REF: RESPUESTA AL RADICADO 20216121592922

OBSERVACIONES

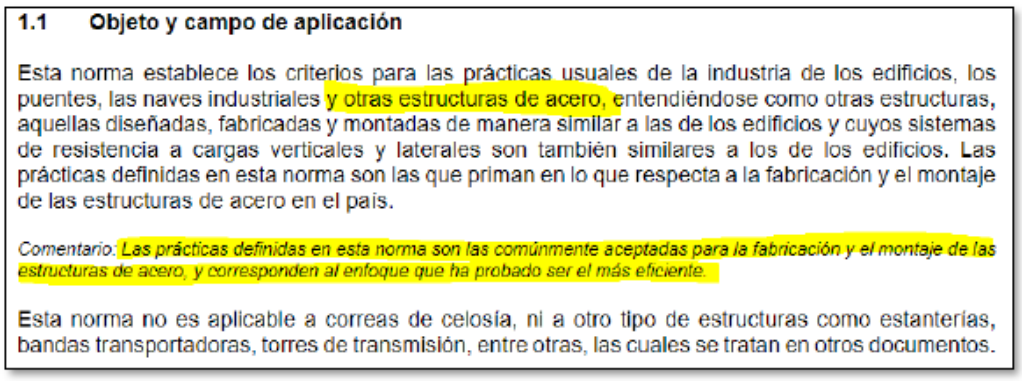
66. OBSERVACIONES PLANOS De acuerdo con lo presentado en el anexo 24 del informe final Numeral 12.5 Informes finales de estructuras anexo 14, de los planos anexos se requiere que sean presentados de acuerdo con las normas técnicas colombianas para la presentación de dibujo técnico vigente. Por lo tanto, en razón a que esta exigencia se había realizado a través de las observaciones enviadas mediante oficio 20213116061781 del 4 de agosto de 2021, reitero que se proceda a elaborar los mismos acordes las normas técnicas vigentes.

-La supervisión una vez revisado este punto encontró que no fue satisfactorio por cuanto no se aplicó la normatividad NTC aplicable a los planos estructurales que permitan claramente identificar las partes o componentes para la fabricación o construcción de las señales informativas elevadas. En consecuencia, no cumplieron. Adicionalmente, se solicita que las tablas no sean insertadas como imagen, sino como tabla digital dentro de los mismos planos.

Respuesta: Se revisaron los planos y se procedió a insertarse la tabla de cantidades solicitadas, según la NTC 5832. Prácticas Estándar para Edificios y Puentes de Acero (documento de referencia según F.2.1.4 de la NSR 10), cuyo alcance incluye otras estructuras de acero, que en nuestro caso son las 84 señales elevadas diseñadas en este contrato, como se muestra a continuación:

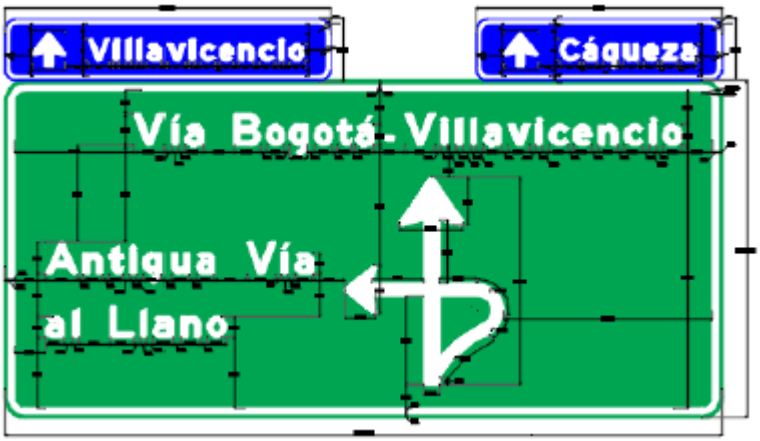
De otra parte, en la revisión, en cuanto, al informe final de Diseños de Tableros (leyendas, símbolos, flechas y esquemas), presentado con relación los planos de diseño, es importante hacer referencia a las siguientes observaciones:
1) Se debe verificar las direcciones indicadas en los numerales
7.1.1 Leyenda, esquema, símbolo, flechas y 7.1.7.1 Detalle del tablero, en donde se evidencia que algunas señales no concuerdan su dirección de ubicación conforme a lo indicado en los anexos entregados Archivos en formato DWG
